ADENDUM #2

A las compañías que retiraron las Bases de Licitación Privada **LP-MPC-GT-05-2025 PAVIMENTACIÓN DE CALLE PRINCIPAL, COLONIA SAN ANTONIO, SECTOR PUEBLO NUEVO, PUERTO CORTÉS, CORTÉS.**", se les a conocer lo siguiente:

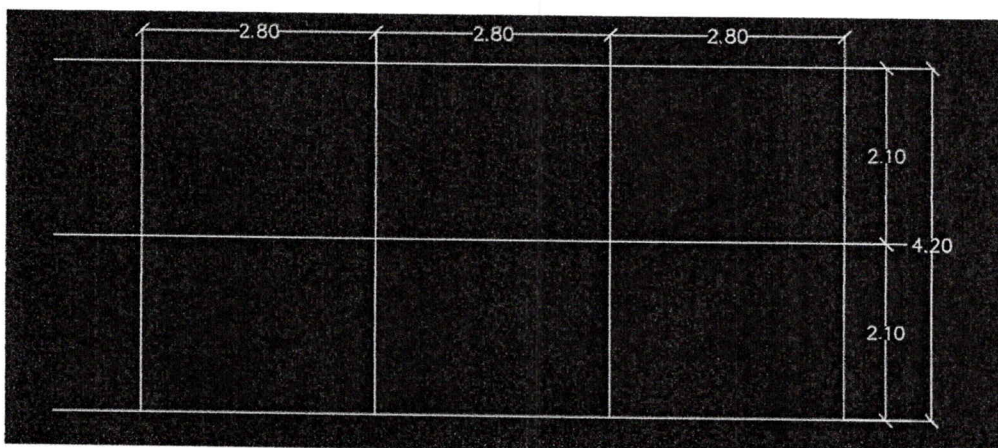
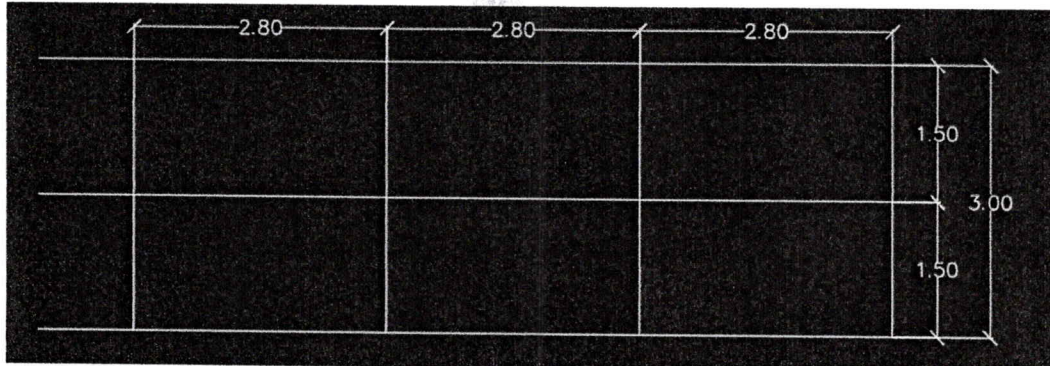
3. Favor proporcionar el plano de distribución de juntas para las 3 secciones típicas que aparecen en los planos.

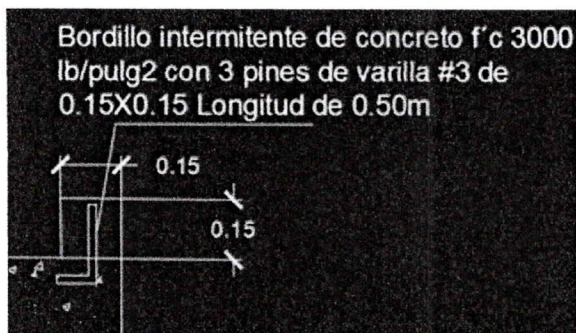
4. ¿Se puede usar asfalto para el sello de juntas?

R/= Se podrá utilizar Mortero asfáltico em caliente mesclado con agregados finos, cuidando el acabado final que no queden excesos de material, procurando que el asfalto ingrese correctamente en las juntas logrando un acabado limpio.
